(平成 29 年度第 7 回沖縄県環境影響評価審査会資料)

○ 普天間飛行場代替施設建設事業に係る事後調査報告書等
に対する住民等意見

「普天間飛行場代替施設建設事業に関わる事後調査報告書」への意見書

北上田 毅(沖縄平和市民連絡会)

資料 1

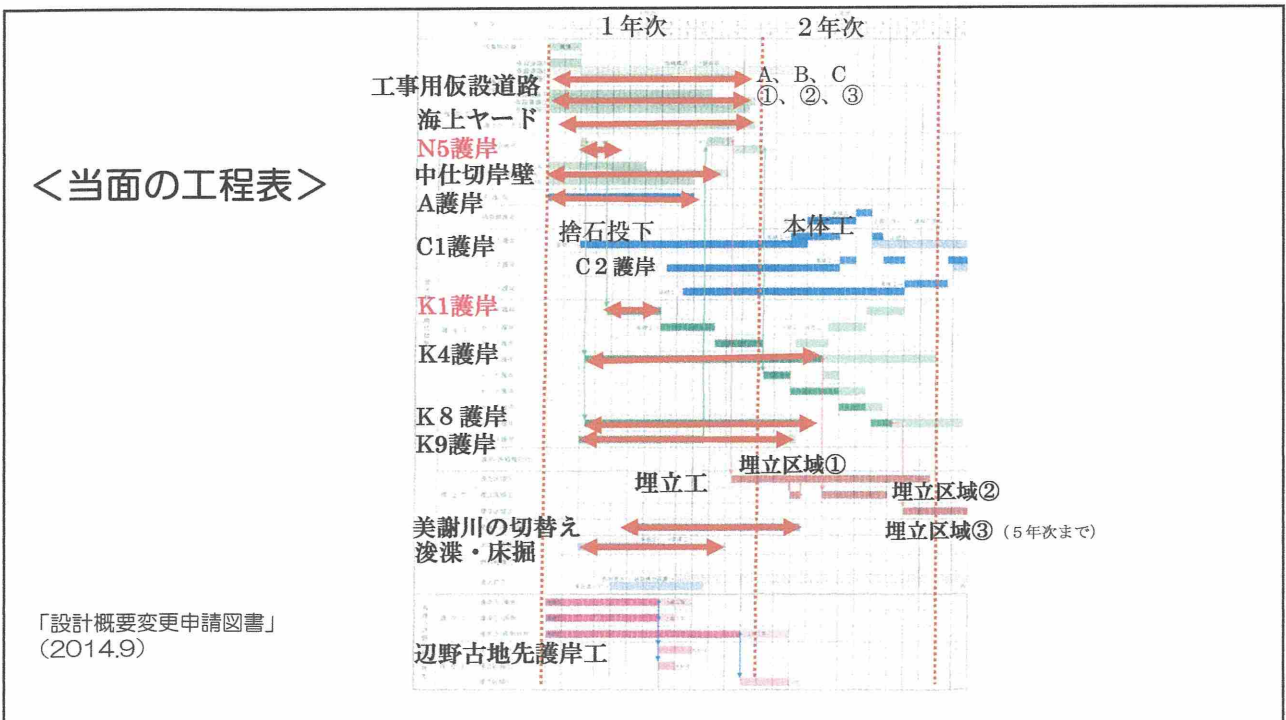
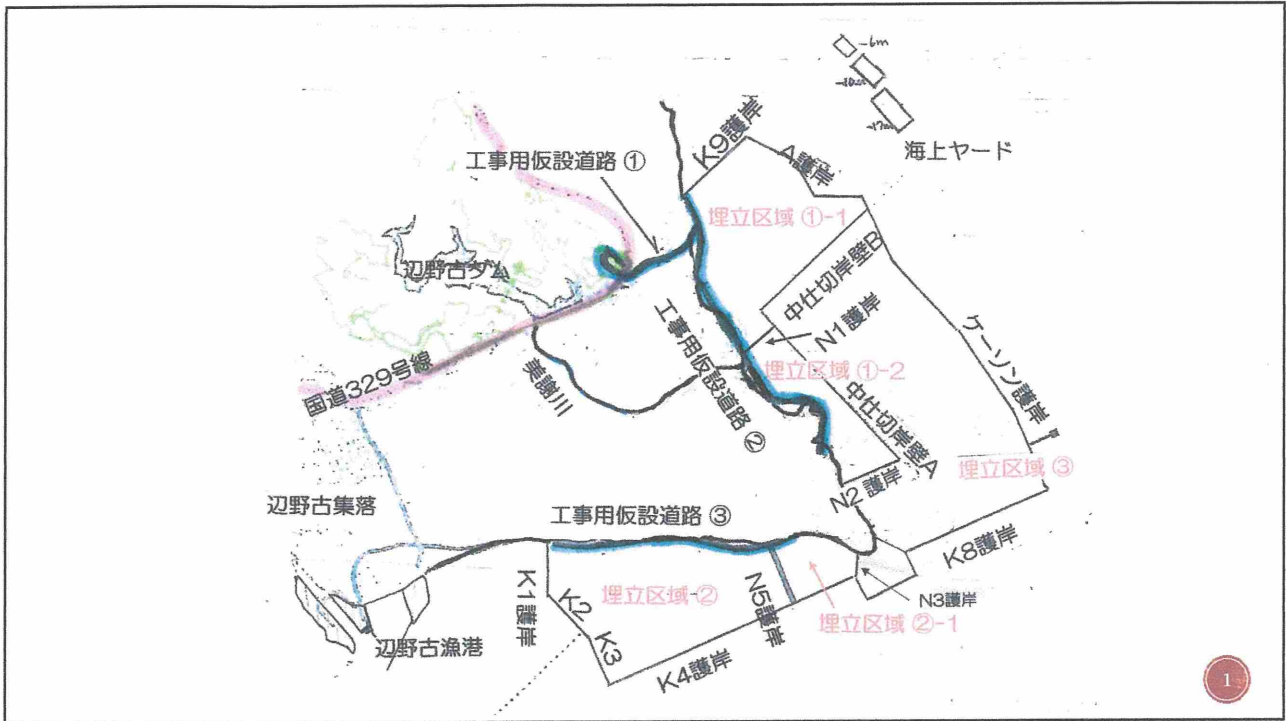
環境保全図書では、工事の工程について、大浦湾のA護岸や中仕切岸壁、海上ヤードの捨石投下等から始めるとされていた(2-39)。そして埋立工事の施工順序についても、大浦湾最奥部(①-1工区)、大浦湾沿岸部(①-2工区)、辺野古側(②工区)、大浦湾(③工区)の順に行うと記載されている(2-40)。(添付資料1)

ところが現在、防衛局は、辺野古側での護岸工事を進め、夏には埋立工事に入ると言われている。

環境影響評価は当初の工程を前提にして実施されたものである。工程が変われば、潮流の変化に典型的なように、当初の環境影響評価の内容は異なるものとなる。

防衛局は、このような大幅な工程変更にもかかわらず、留意事項に基づく知事の承認手続を行っていない。

：「第3回代替施設協議会資料(地形、生物分布等の状況について)」平成12年10月、防衛庁
図-3. 1. 4. 8 推定地層断面

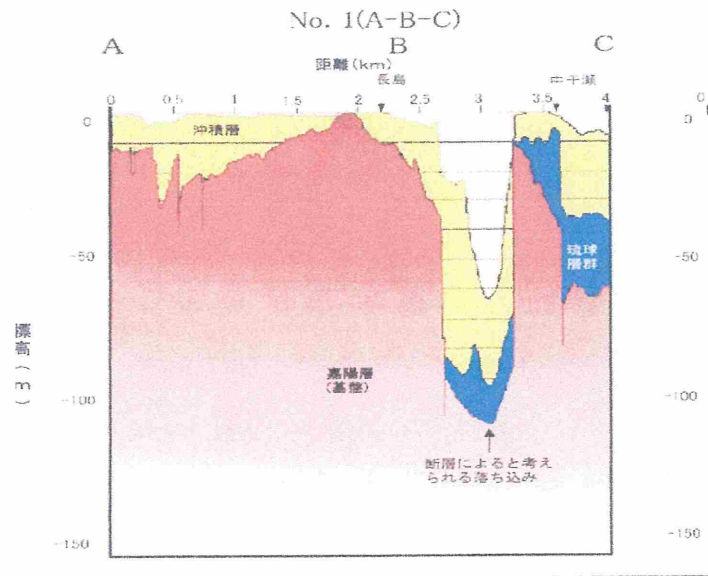
防衛庁(当時)が、普天間飛行場代替施設に関する協議会(2000年10月31日)に提出した「推定地層断面図」(添付資料2)には、大浦湾海底部の50m以上の落込を、「断層によると考えられる落込み」と記載されていた。

加藤祐三琉球大学名誉教授は、「この琉球層群の断層(落込み)は比較的、新しい時代にできたものであり、活断層である可能性が高い」と指摘されている(2017.10.25 琉球新報(添付資料3))。

『名護・やんばるの地質』(名護博物館)では、陸上部の辺野古断層と楚久断層を「活構造」に分類しており、活断層研究会の『新編 日本の活断層』(編、東京大学出版会)では、これらの断層を「陸上活断層(活断層の疑いのあるリニアメント(確実度Ⅲ))」としている。これらの断層の延長上の大浦湾に防衛庁が示した落ち込み部分が重なっていることとなる(図4)。
